Tachet hidraulic pentru motoare cu injectoare cu pompă VAG. Detaliul face diferența.

INA 0038

Imagine 1: 420 0102 10 nu poate fi înlocuit 420 0209 10

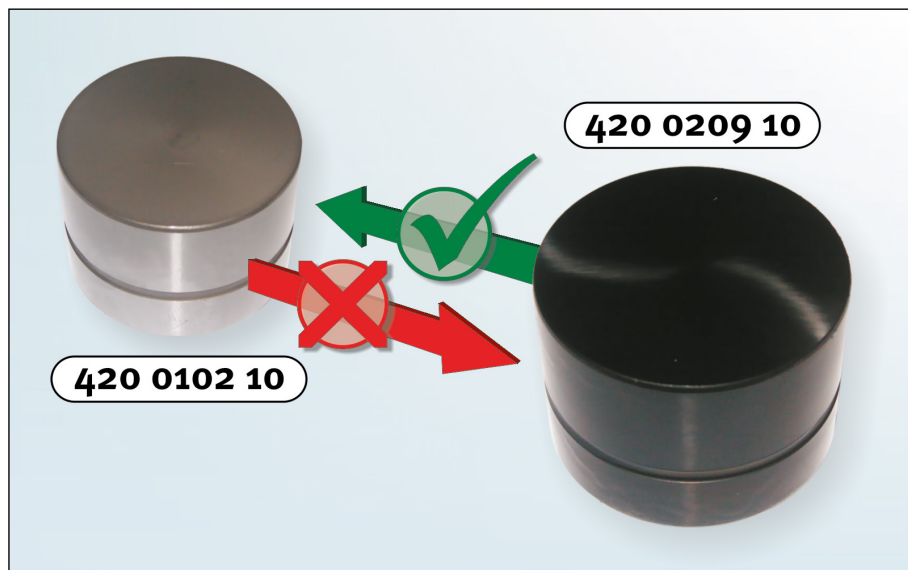
Versiunea veche - 420 0102 10

Versiunea nouă - 420 0209 10

În urma introducerii filtrelor pentru particulele de funingine a devenit necesară utilizarea tacheților hidraulici, ce dispun de calitate a suprafeței semnificativ mai mare.

Un procedeu special de acoperire special conferă tacheților o suprafață ce garantează o frecare redusă și o rezistență sporită la coroziune și la uzură.

Ca o regulă generală, vechea versiune nu are voie să fie utilizată la autovehiculele care sunt echipate deja cu noua versiune. În schimb, versiunea nouă poate fi utilizată la autovehiculele echipate cu versiunea veche.
